2010 — Wijziging van Reglement nr. 105 van de Economische Commissie voor Europa van de Verenigde Naties (VN/ECE) — Uniforme bepalingen voor de goedkeuring van voor het vervoer van gevaarlijke stoffen bestemde voertuigen wat de bijzondere constructiekenmerken ervan betreft

Wijziging van Reglement nr. 105 zoals gepubliceerd in PB L 230 van 31.8.2010, blz. 253.

Wijzigingenreeks 05 — Datum van inwerkingtreding: 23 juni 2011

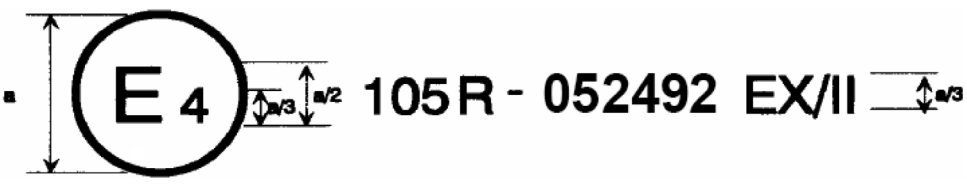
In bijlage 2, model A, worden het goedkeuringsmerk en de toelichting eronder als volgt gewijzigd:

Bovenstaand goedkeuringsmerk […] onder nummer 052492 en […] voorschriften van Reglement nr. 105 zoals gewijzigd bij wijzigingenreeks 05.”.

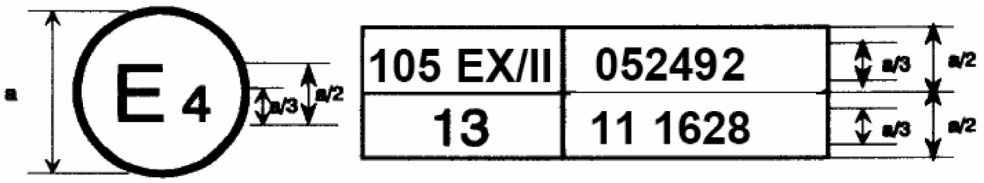
In bijlage 2, model B, worden het goedkeuringsmerk en de toelichting eronder als volgt gewijzigd:

Bovenstaand goedkeuringsmerk […] in Reglement nr. 105 wijzigingenreeks 05 al was opgenomen, terwijl in Reglement nr. 13 wijzigingenreeks 11 al was opgenomen.”.
